Informe Consolidado de Solicitud de Aclaraciones, Rectificaciones y/o Ampliaciones a la Declaración de Impacto Ambiental del Proyecto "Central Fotovoltaica Sol del Melón"

Nombre del Titular : Sol del Melón SG SpA
Nombre del Representante Legal : Felipe Pichard Alliende
Dirección : Balmoral 309, oficina 1406

Figura 4.1: Sector en el cual el cerco interviene bosque nativo de preservación.

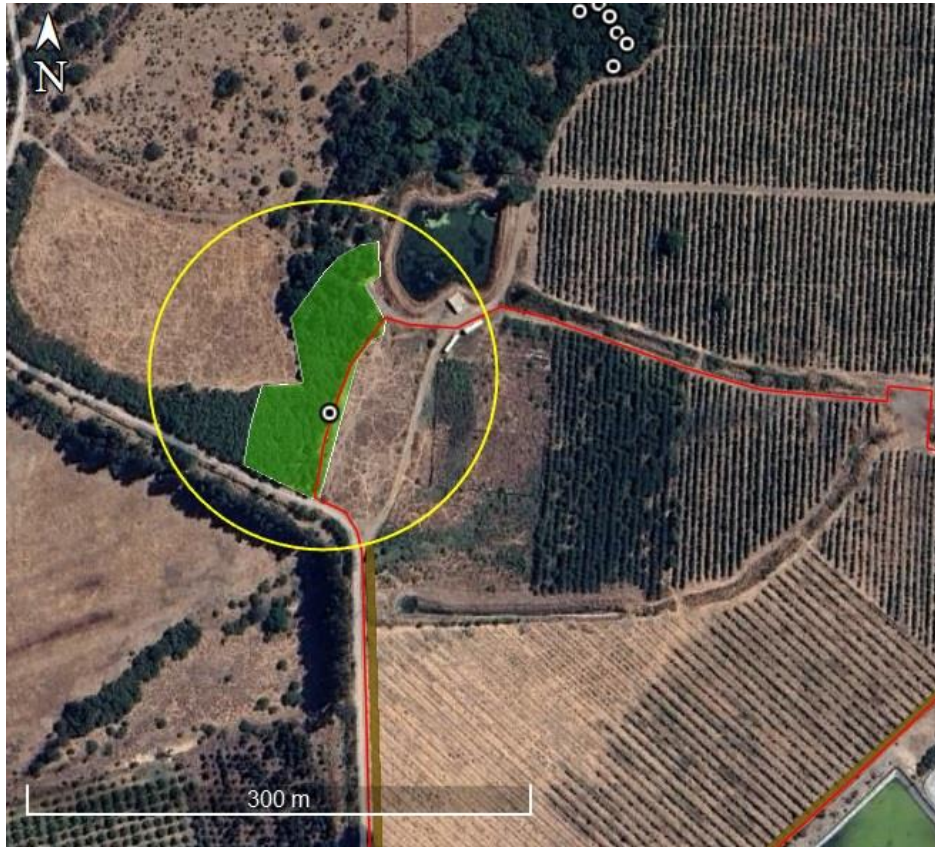
- Se solicita revisar y aclarar, si hay intervención directa de bosque nativo de preservación en la unidad cartográfica UC-23, ya que la revisión conjunta de los archivos digitales del “Anexo 1.2.6 KMZ del Proyecto.kmz” y los polígonos de la capa “COT.shp”, del Apéndice A del Anexo 2.3, se observa que parte de la UC-23 se interviene en forma directa por el cerco y las obras del proyecto, ver la siguiente figura:
